RESOLUCIÓN No. DEIA-IA- 084 - 2021

De 23 de Diciembre de 2021

Por la cual se resuelve la solicitud de evaluación del Estudio de Impacto Ambiental (EsIA), categoría III, correspondiente al proyecto **“ESTUDIO, DISEÑO, CONSTRUCCIÓN Y FINANCIAMIENTO PARA LA INTERCONEXIÓN CINTA COSTERA 3 – CALZADA DE AMADOR”**, promovido por el **MINISTERIO DE OBRAS PÚBLICAS**.

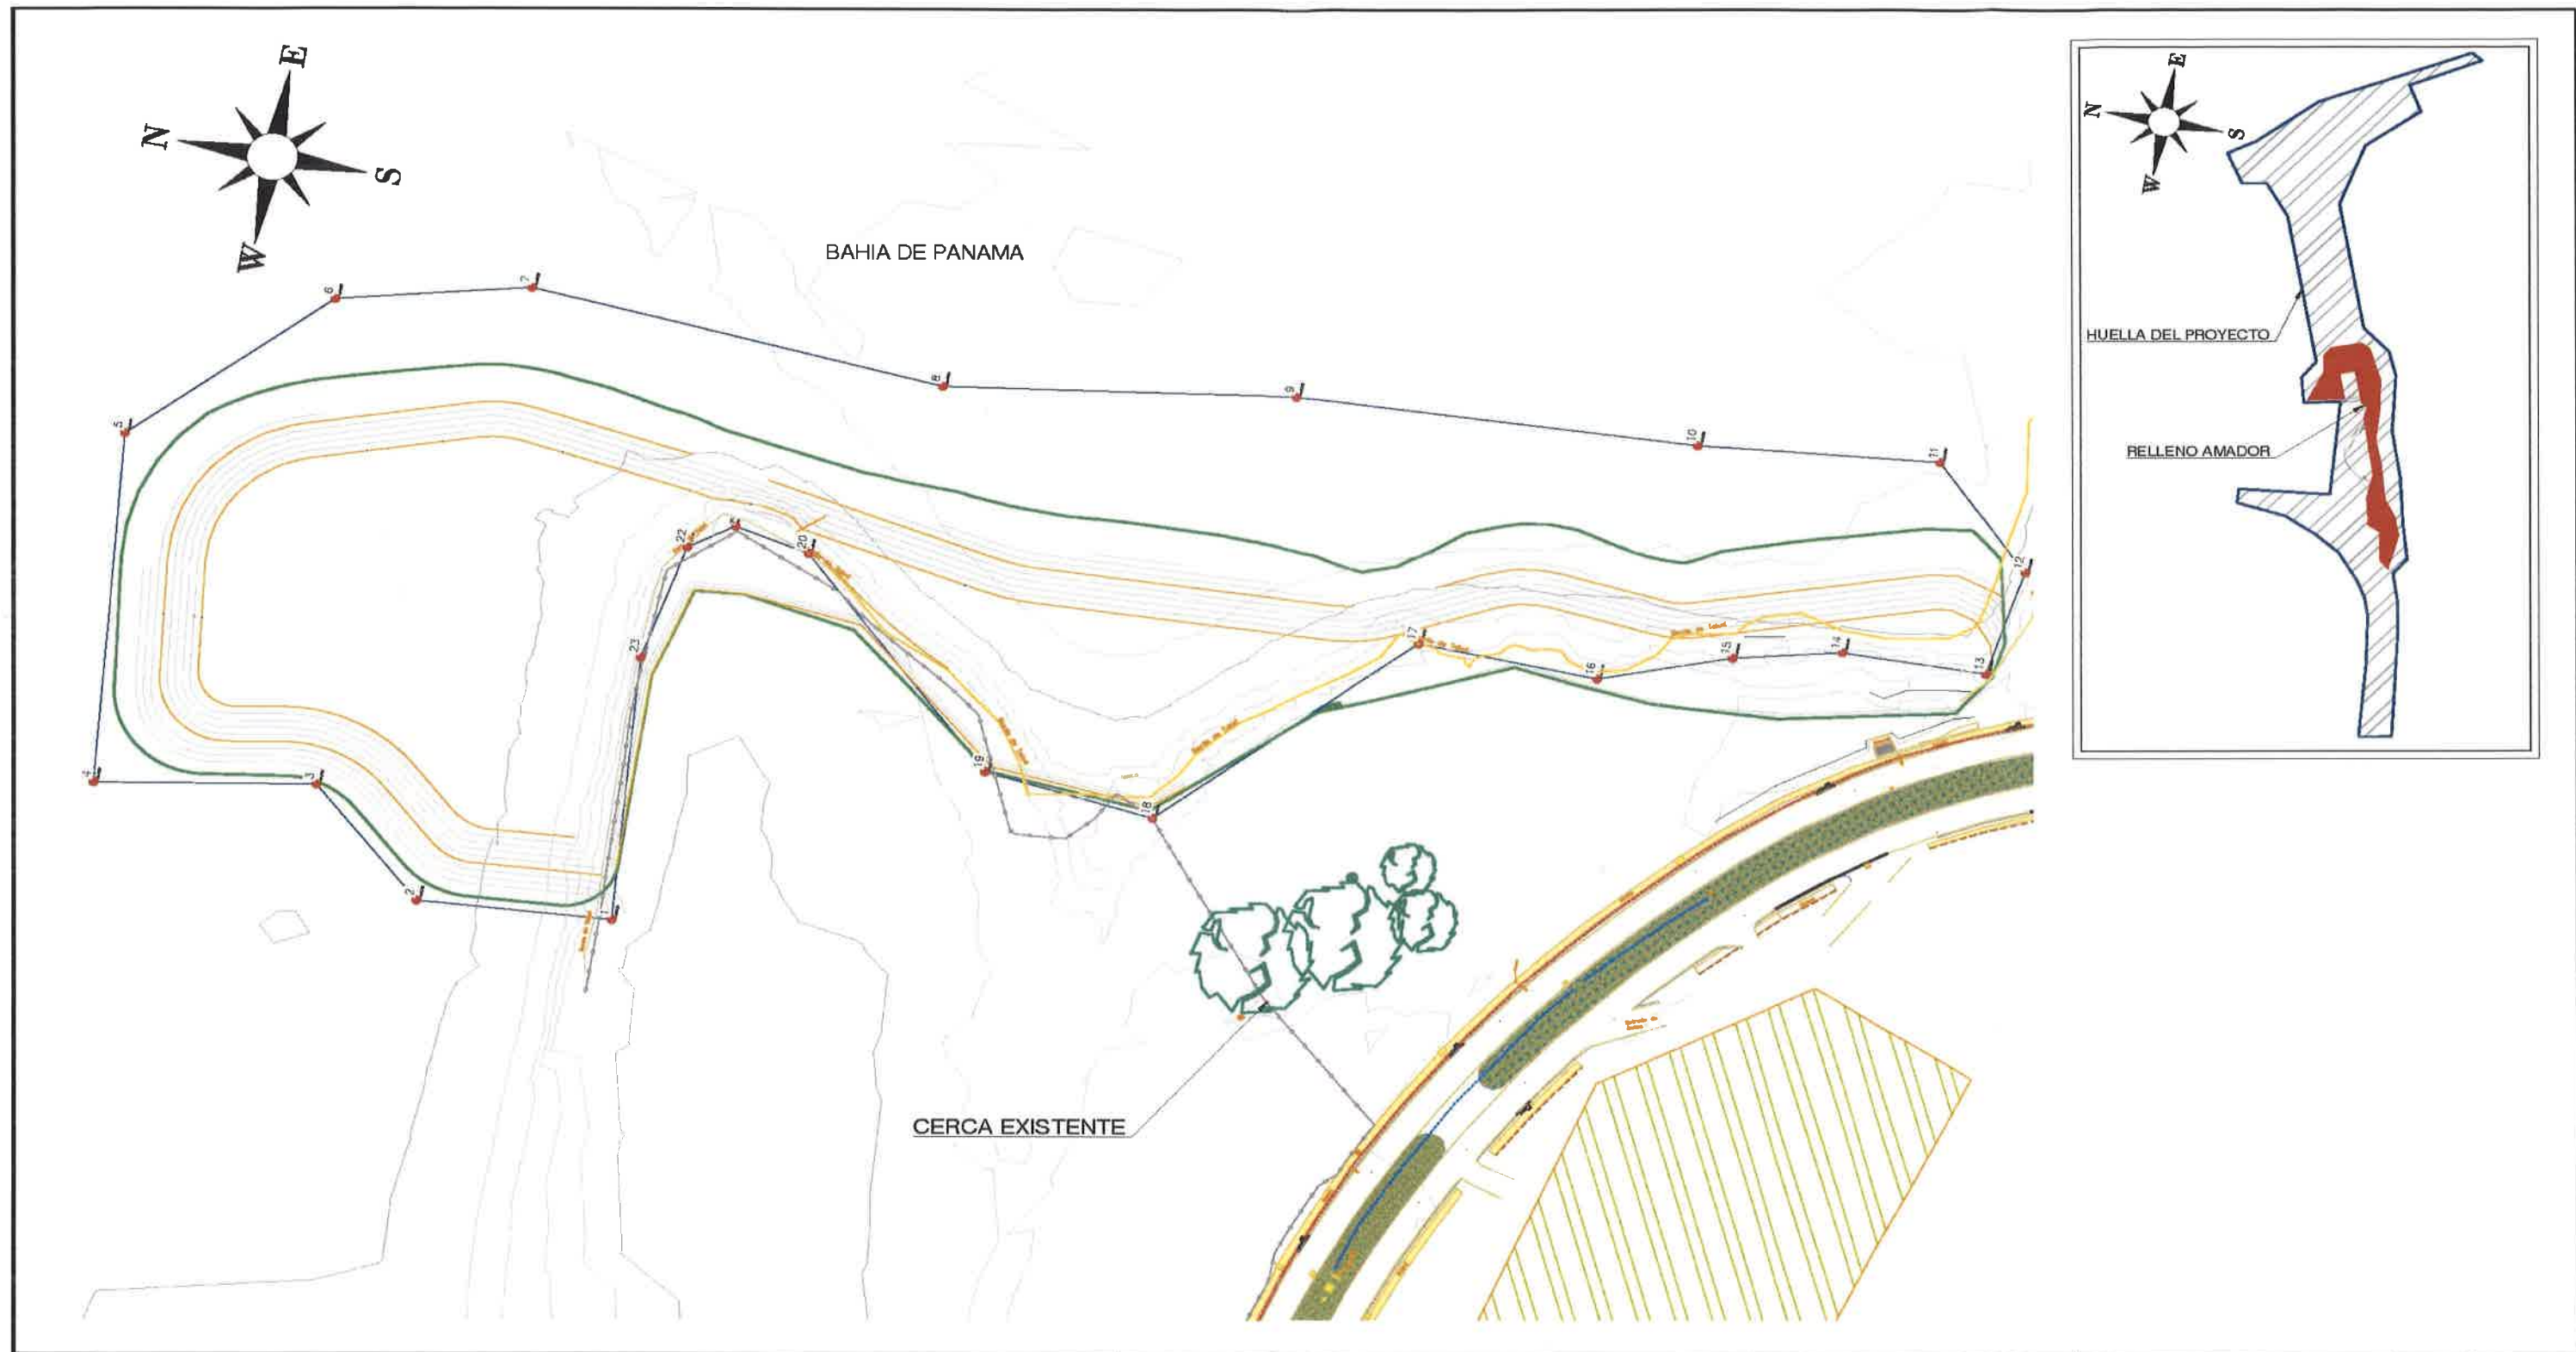
2. En respuesta a la pregunta N°1, de la primera información aclaratoria, se aportaron las coordenadas de las distintas áreas que conforman el proyecto, las cuales fueron verificadas por la Dirección de Información Ambiental (DIAM), y señalan que las coordenadas del relleno sobre Amador se excluyeron, ya que no presentan un orden de numeración lógico. Siendo así no se puede determinar la ubicación exacta, superficie, entre otras dentro del polígono del proyecto. Por lo que debe:

a) Presentar las coordenadas del relleno sobre Amador, con su orden de numeración lógico y respectivo (DATUM WGS-84).

RESPUESTA 2 - Literal a)

A continuación, se presenta tabla N°01 con las coordenadas del relleno sobre Amador, con su orden de numeración lógico y respectivo (DATUM WGS-84).

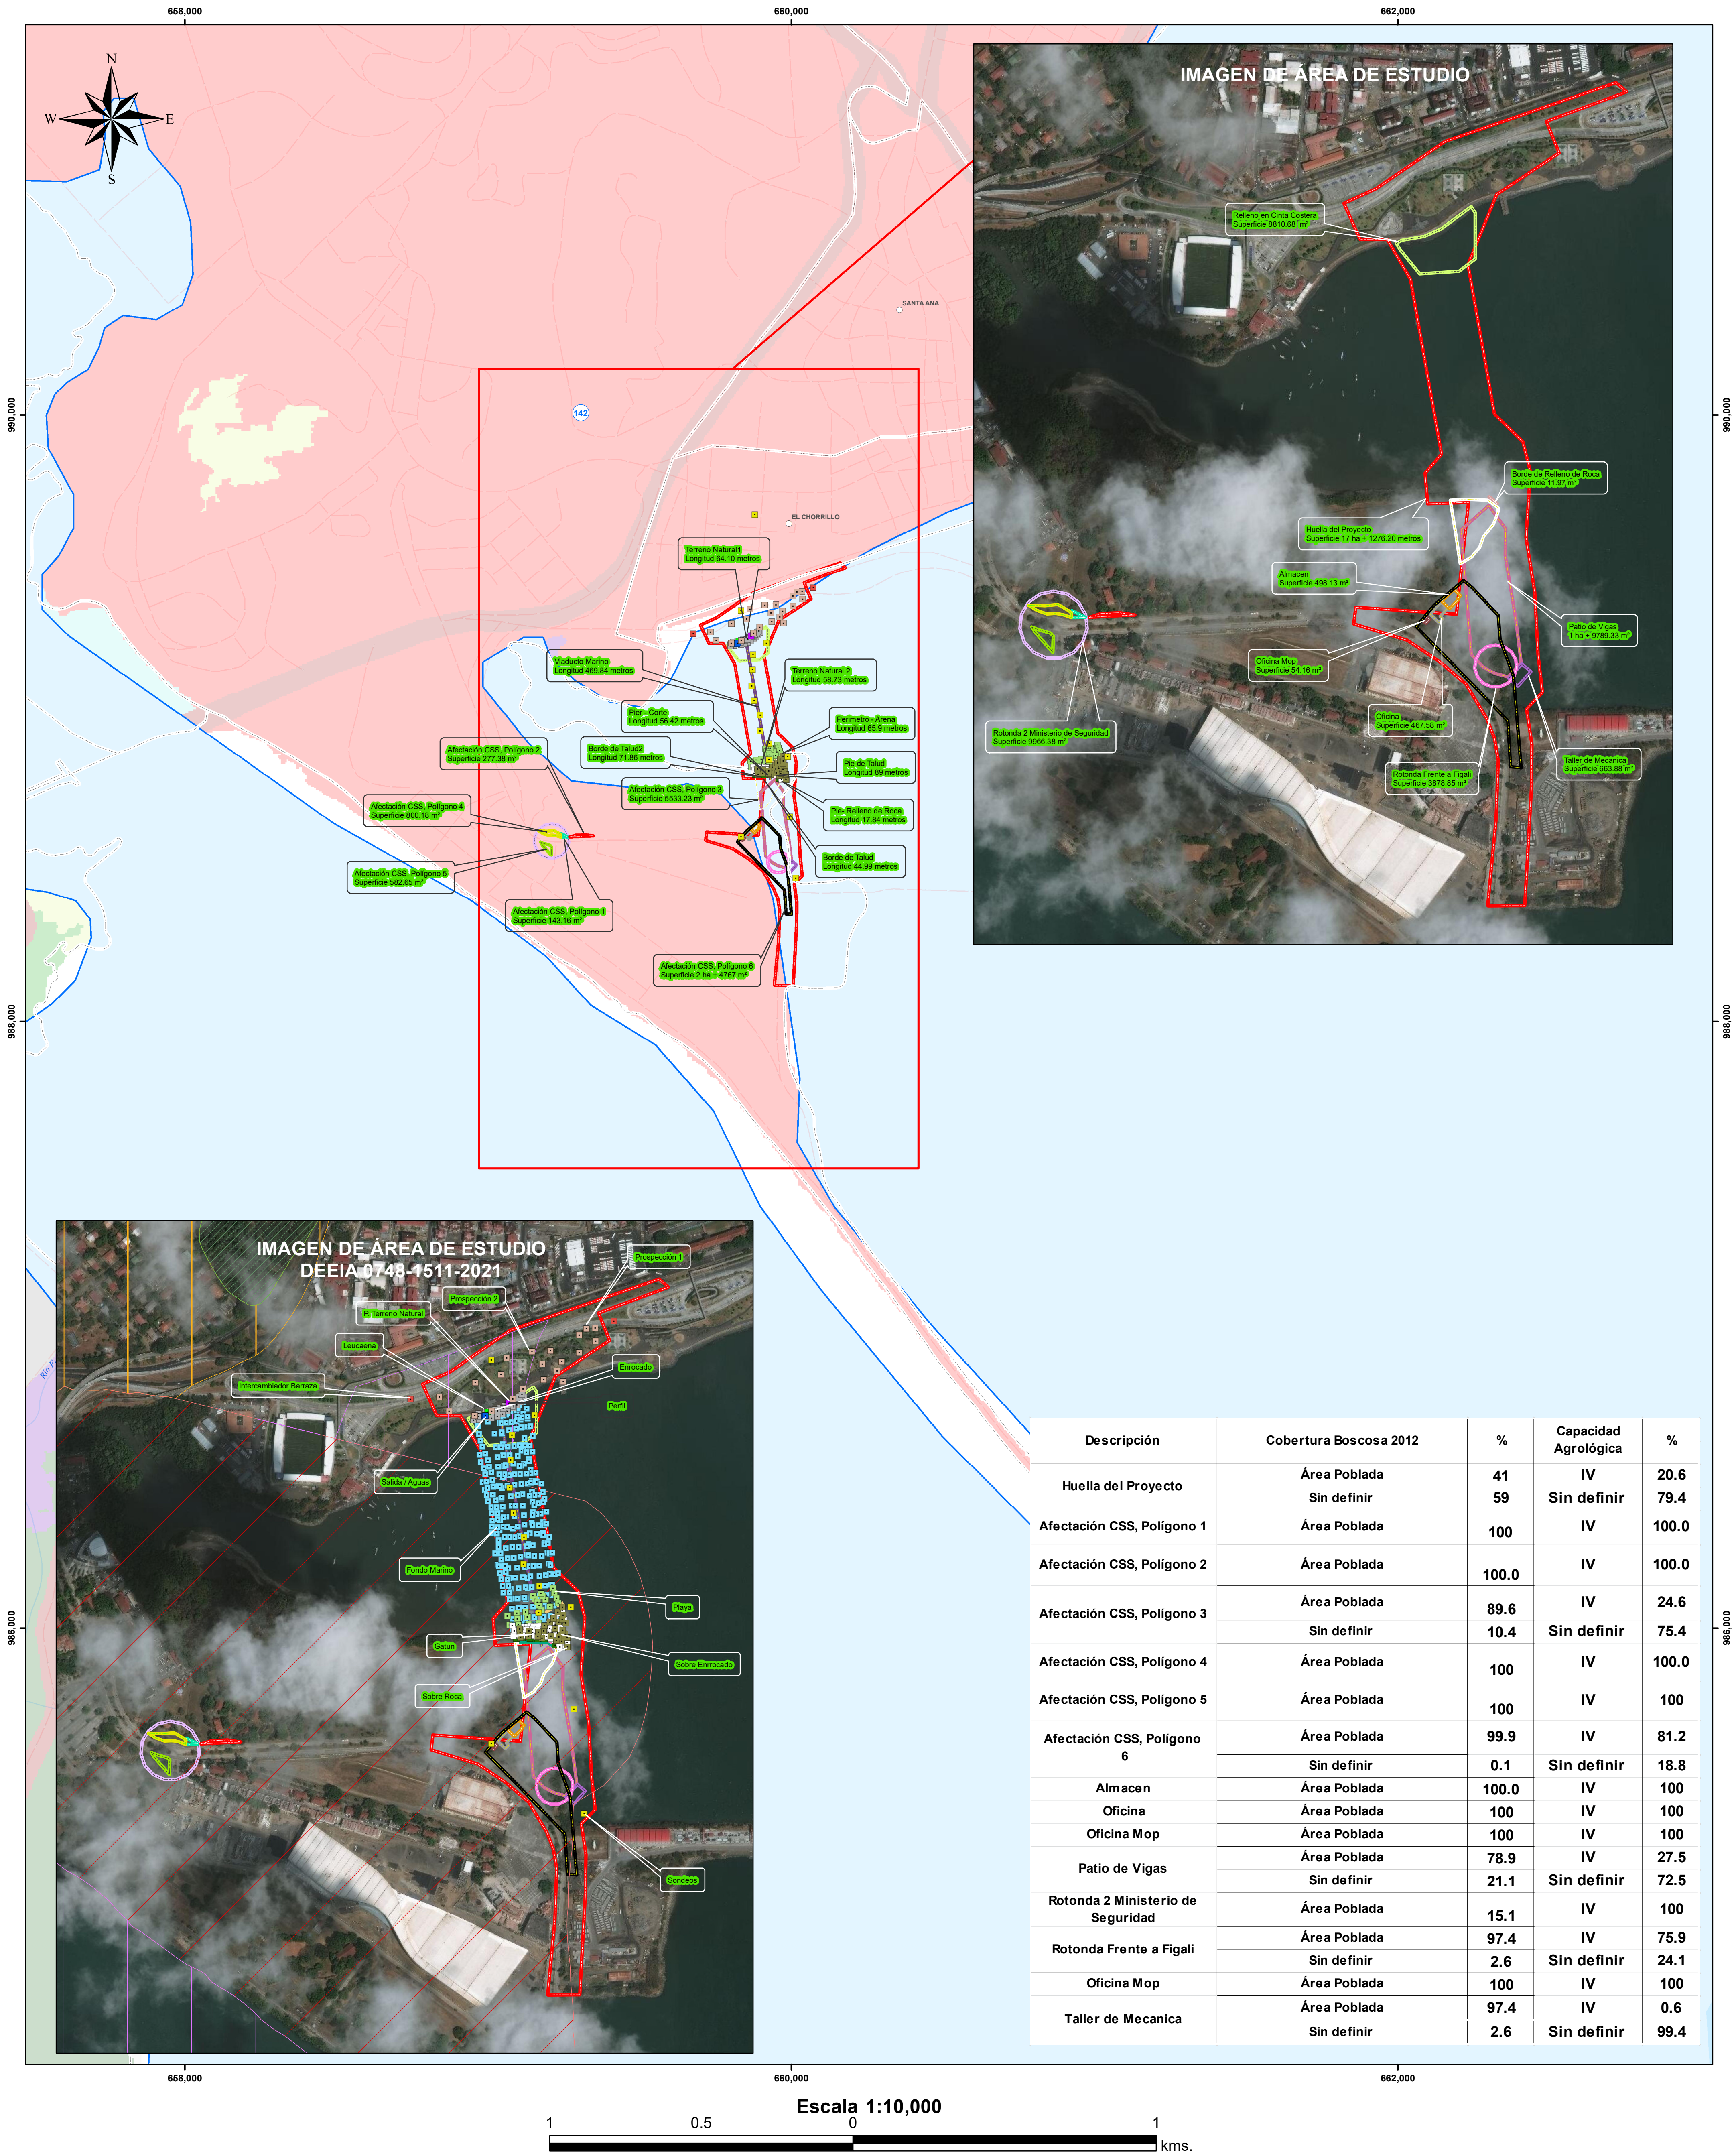
En atención al memorando DEEIA-0747-1511-2021, se solicita generar una cartografía que permita determinar la ubicación del proyecto, correspondiente al Estudio de Impacto Ambiental categoría III, titulado "ESTUDIO DISEÑO, CONSTRUCCIÓN Y FINANCIAMIENTO PARA LA INTERCONEXIÓN CINTA COSTERA 3 – CALZADA DE AMADOR", cuyo promotor es MINISTERIO DE OBRAS PUBLICAS, le informamos que con los datos proporcionados se determinó lo siguiente:

Variables	Descripción
Puntos	Enrocado, Gatún, Intercambiador Barraza, Leucaena, Terreno Natural, Perfil, Playa, Prospección 1 y 2, Salidas / Agua, Sobre Enrocado, Sobre Roca, Sondeos , Fondo Marino
Líneas	Borde de Pantano, Borde de Talud, Borde de Talud 2 , Chorro 2, Perímetro- Arena, Pie de talud, Pie- Relleno de Roca ,Pier - Corte Terreno Natural 1, Terreno Natural 2, Viaducto Marino.
Polígonos	Huella del Proyecto - superficie 17 ha + 1276.20 m², Rotonda 2 Ministerio de Seguridad - superficie 9966.38 m², Relleno en Cinta Costera - superficie 8810.68 m², Patio de Vigas – superficie 1 ha + 9789.33 m², Taller de Mecánica - superficie 663.88 m², Oficina - superficie 467.58 m².
	Oficina Mop - superficie 54.16 m², Almacén – superficie 498.13 m²
	Borde de Relleno de Roca - superficie 11.97 m², Rotonda Frente a Figali - superficie 3,878.85 , Afectación CSS (Polígono 1) - superficie 143.16 m²
	Afectación CSS (Polígono 2) - superficie 277.38 m²
